BOS HOFMAN ARCHITEKTENKOMBINATIE		
<hr/>		
Site: Werkhuis 35		
2533 BE Den Haag	www.architectenkombinatie.nl	
<hr/>		
project:	opdrachtgever:	
Herbestemming Monument Plesmanhuis Plesmanweg B.V.		
onderwerp:		
PLATTEGROND nieuw - A laag +1		
<hr/>		
tekeningsnummer: AOV +001/A nw		
schalt:	datum:	fasie:
1:100	25-02-2022	wijziging omg.vergunning
Alle maatvoeringen in het werk te controleren. Voor zover niet vermeld staan in mm. Afstandstekeningen in de tekening.		
(digitaal tekeningen niet zonder gedownload te gebruiken)

BOS HOFMAN ARCHITEKTENKOMBINATIE		
Bosseweg 35 2515 BB Den Haag		
www.architectenkombinatie.nl		
project:	opdrachtgever:	
Herbestemming Monument Plesmanluin	Plesmanweg B.V.	
ondernemer:		
PLATTEGROND nieuw - A laag +2		
tekennummer: AOV +002/A nw		
tekeningnummer:	datum:	laag:
1:100	25-02-2025	wijziging omg.vergunning
Alle massen oespressoing en in te weten te contouren. De schaduw moet altijd minimaal 1 mm. Plattegrond is leerklaar.		
(digitale tekeningen niet zonder toestemming gebruiken dan wel gelyceerd)		
© CRYPTON Architectencombinatie

BOS	HOFMAN	ARCHITEKTENKOMBINATIE
Blikvorderweg 55 2515 BB Den Haag		www.architektenkombinatie.nl
project: Herbestemming Monum

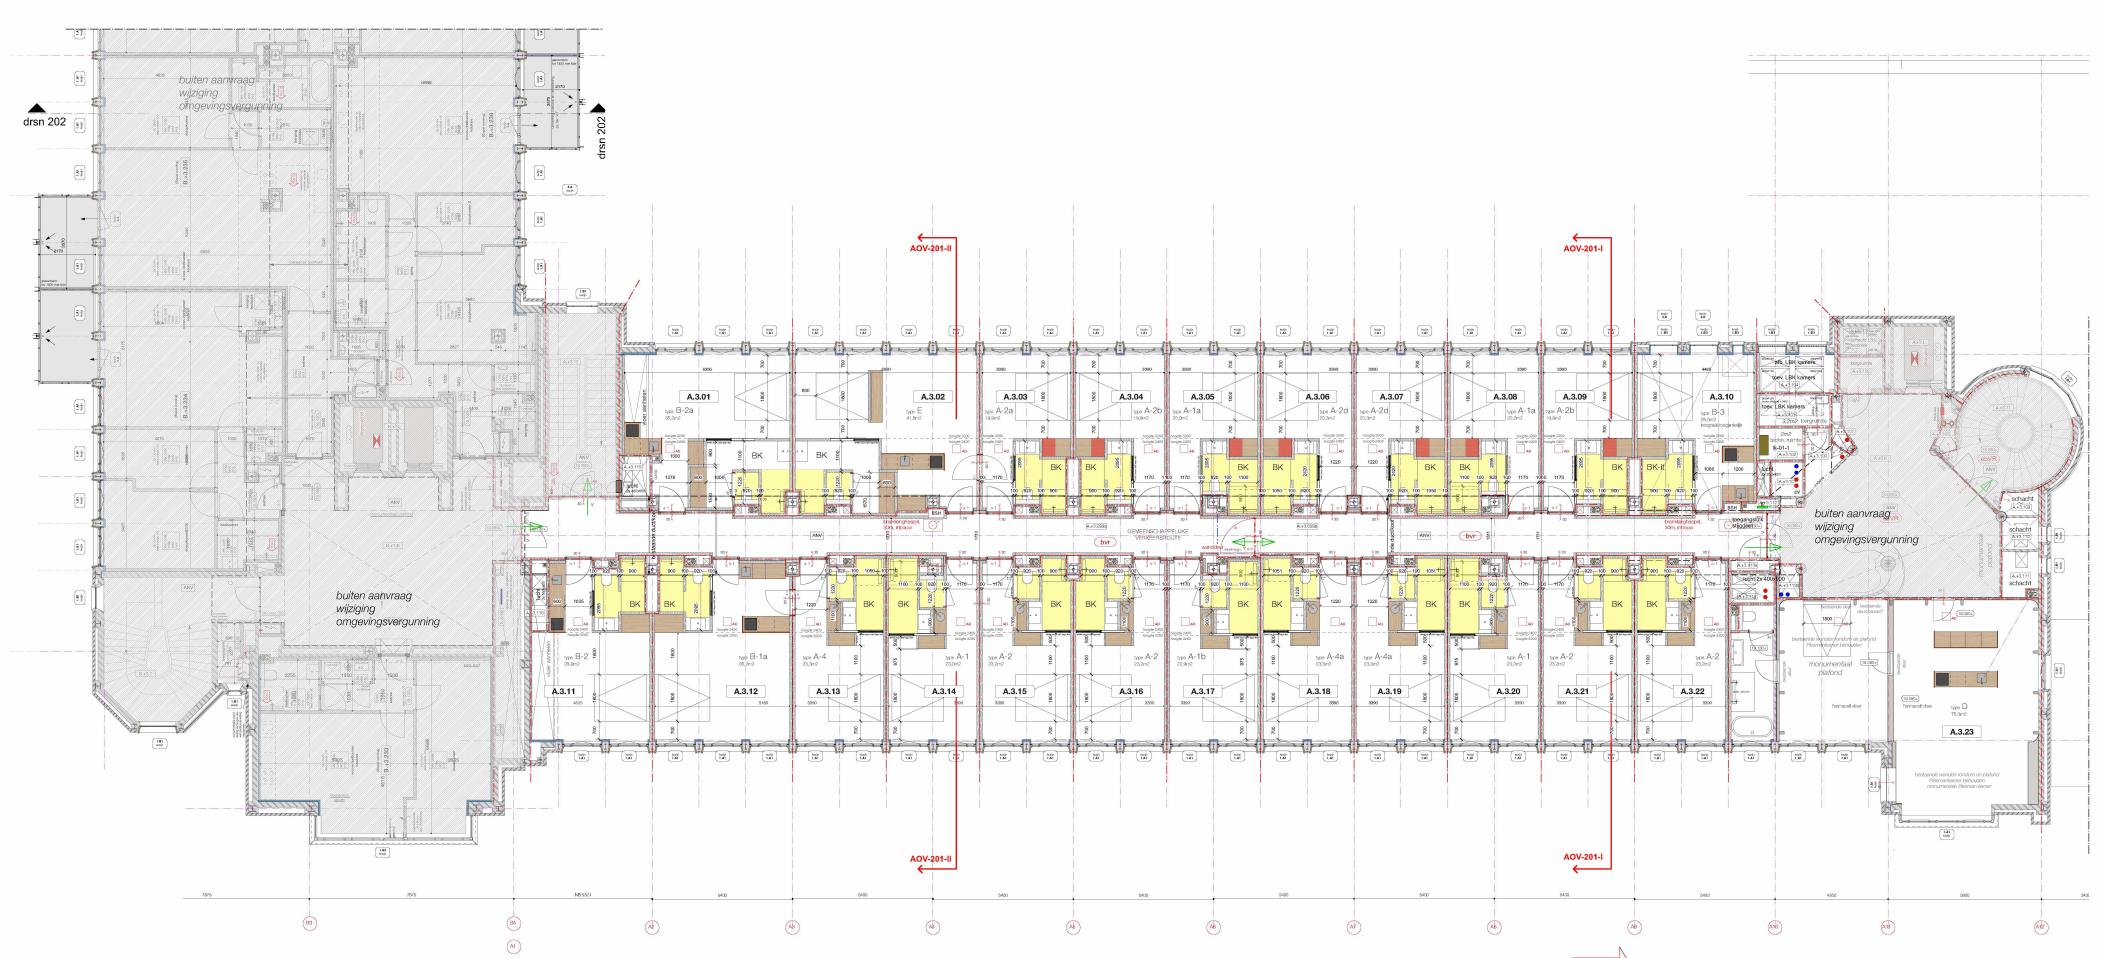
Wijz.B indelingsplan gewijzigd
uiten aanvraag binnen aangegeven demarcaties
wijziging geen wijzigingen op eerdere vergunning

afmeting luchtschachten,
gevelroosters en leidingverloop
i.o.m. install.(adviseur)
